改善箇所説明図

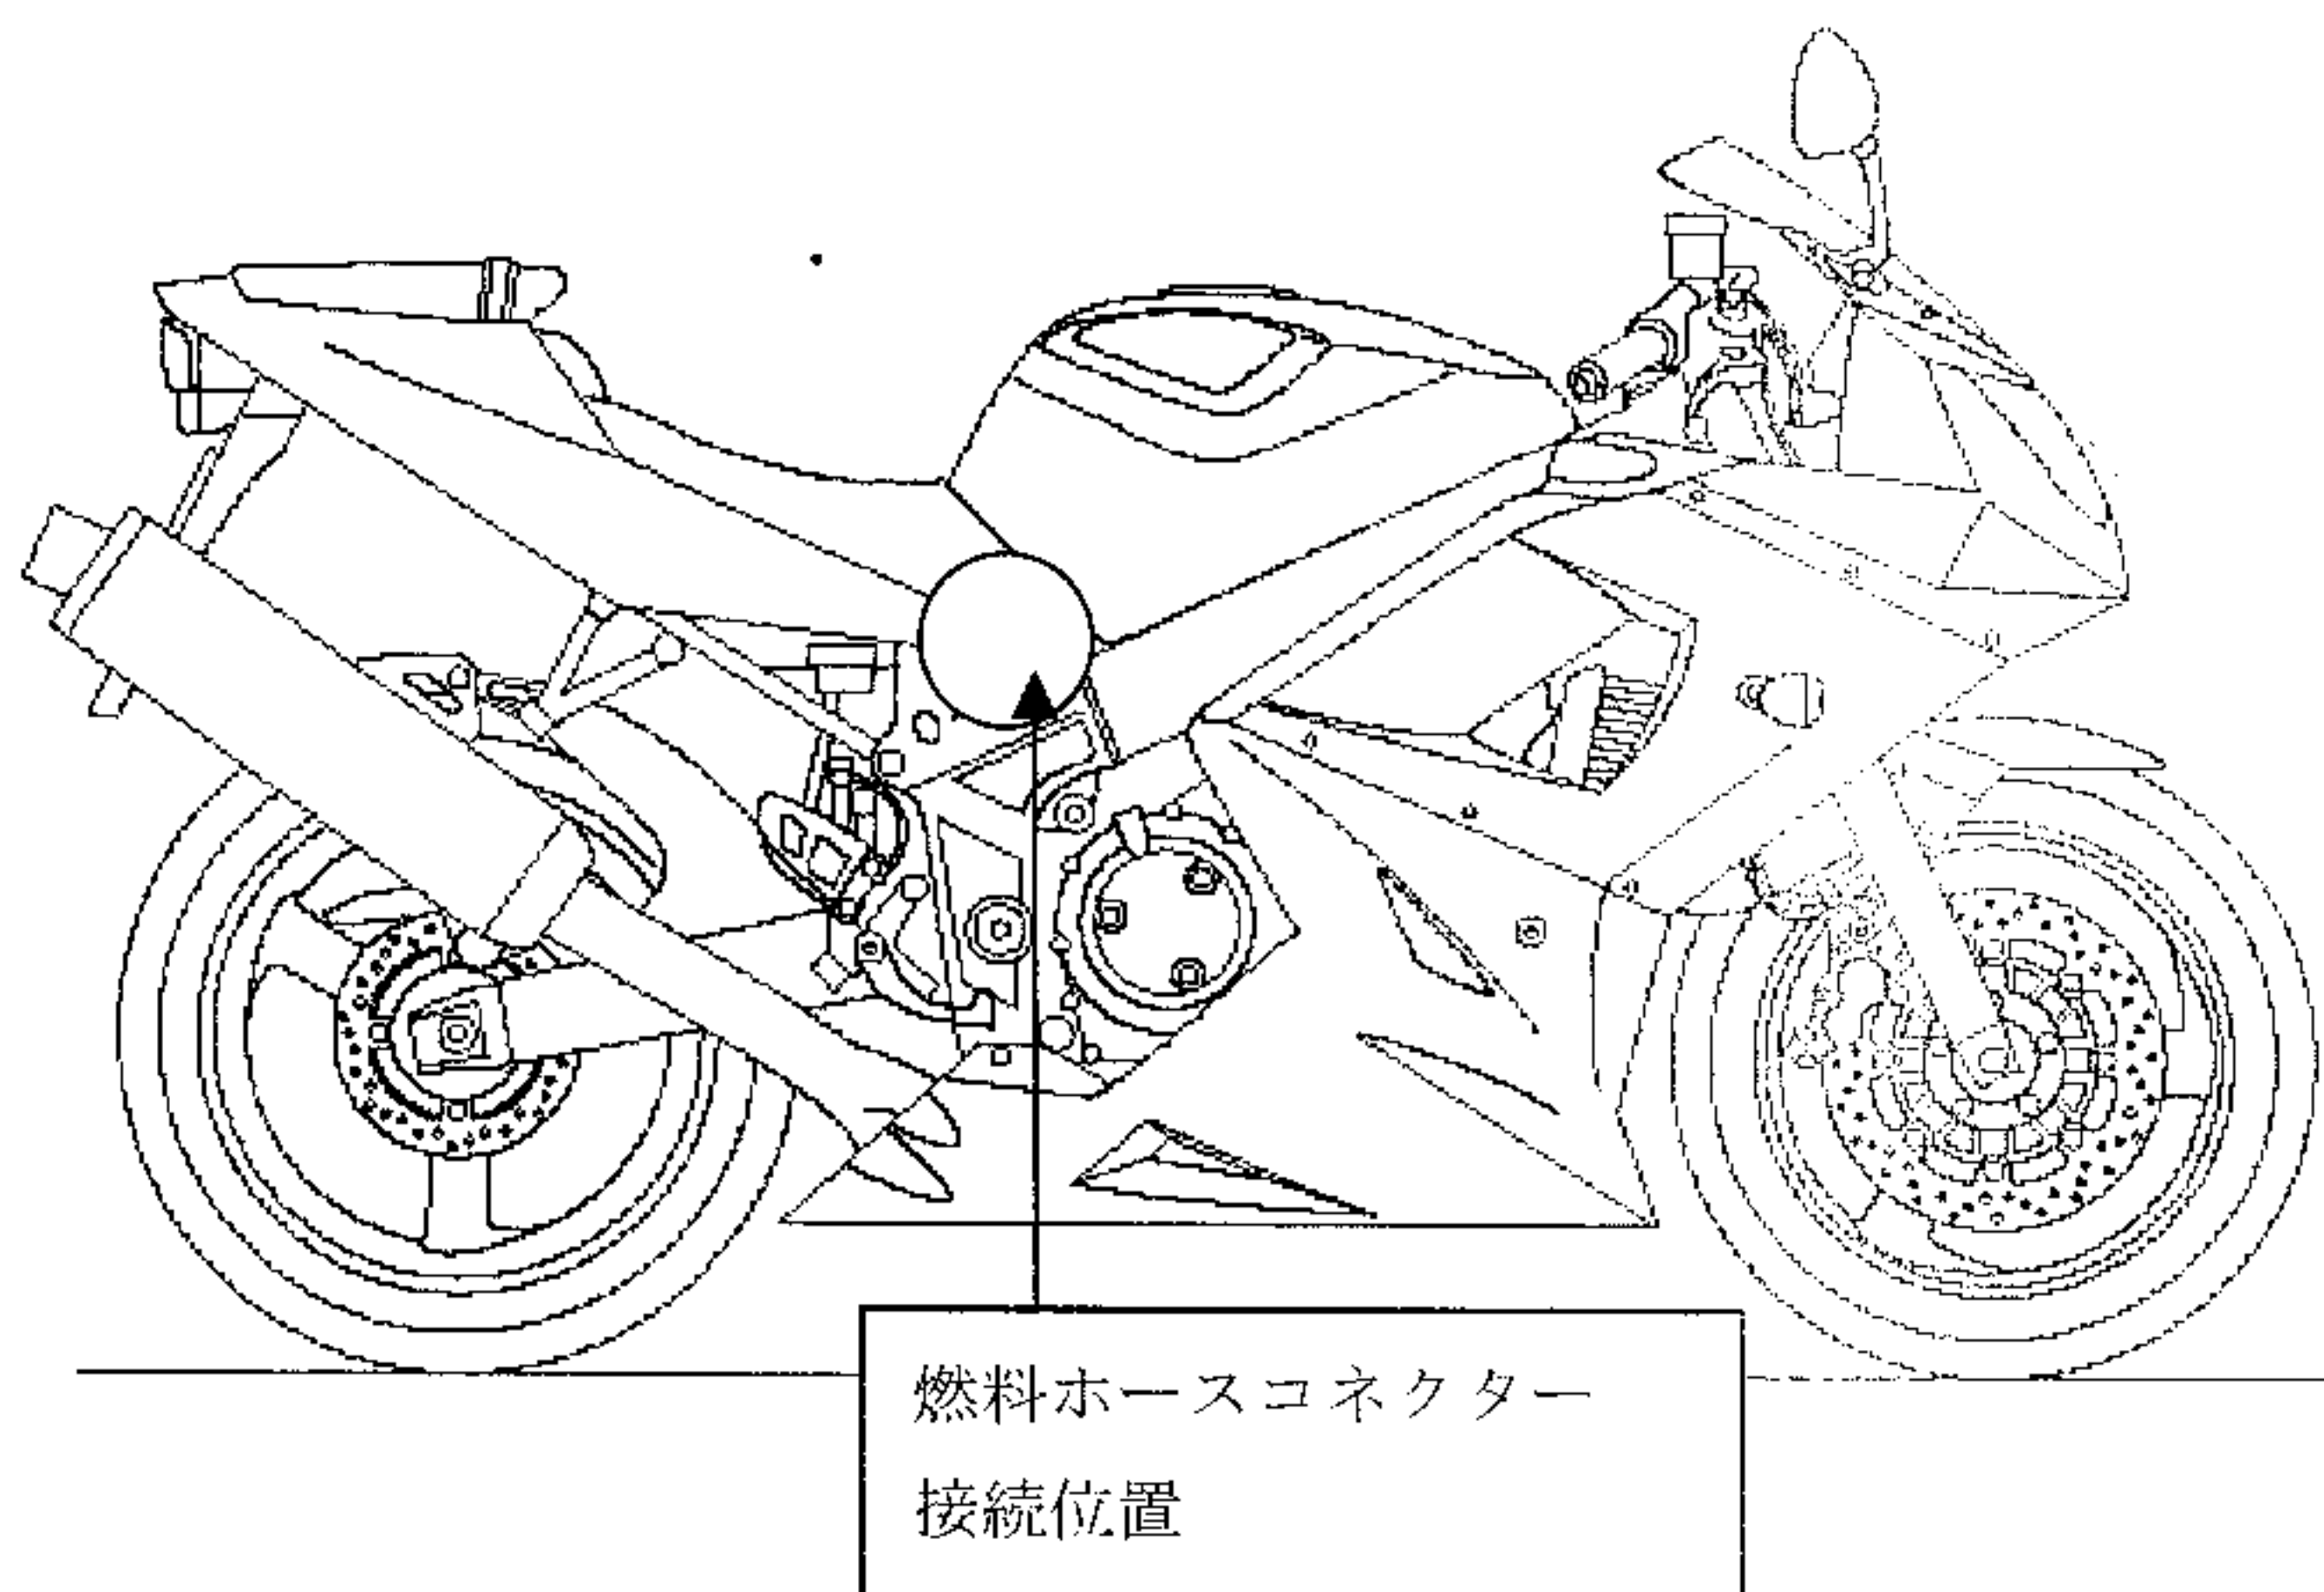
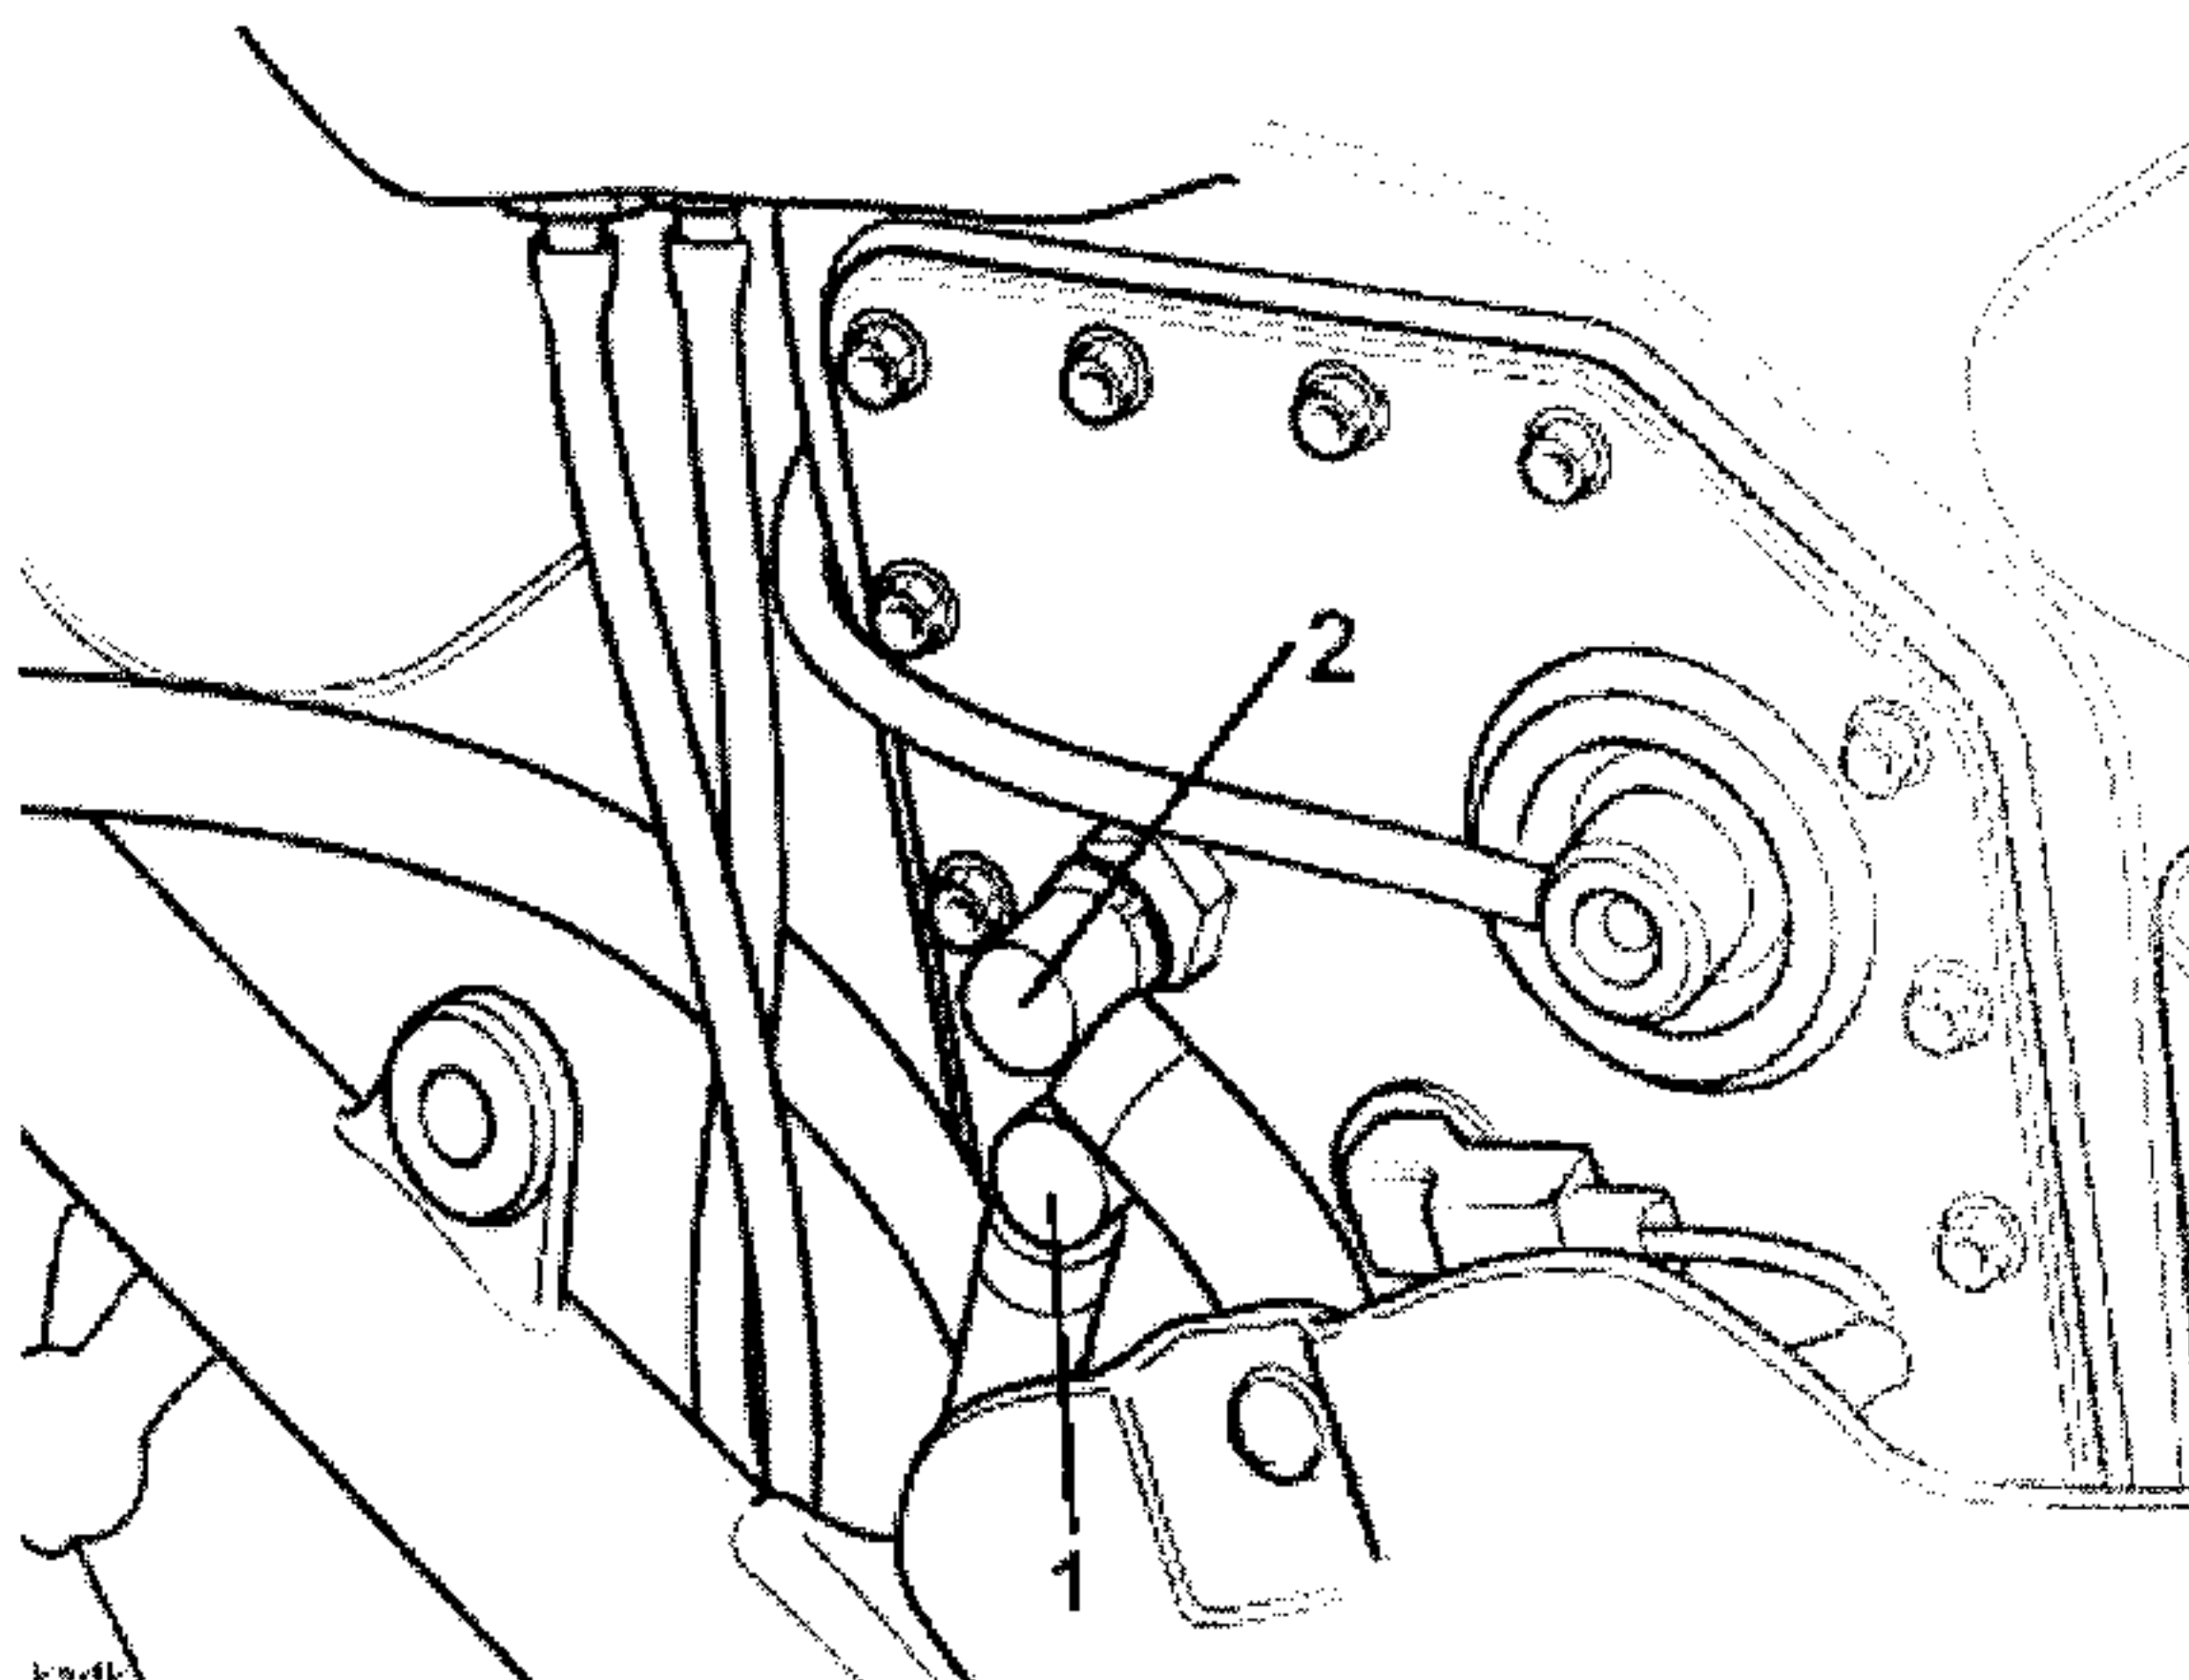
基準不適合箇所

- 1 フィードホースコネクター
- 2 リターンホースコネクター

燃料タンクへ接続する燃料ホースのコネクターの形状が不適切なため、当該コネクターの取り付けを誤ると、走行中に破損することがある。そのため、そのままの状態で使用を続けると、燃料が流出し、最悪の場合、火災に至るおそれがある。

全車両、コネクターを対策品と交換する。

なお、対策品の供給に時間を要するため、暫定措置として、不具合内容を案内し、部品の確保が出来次第、対策を行う。
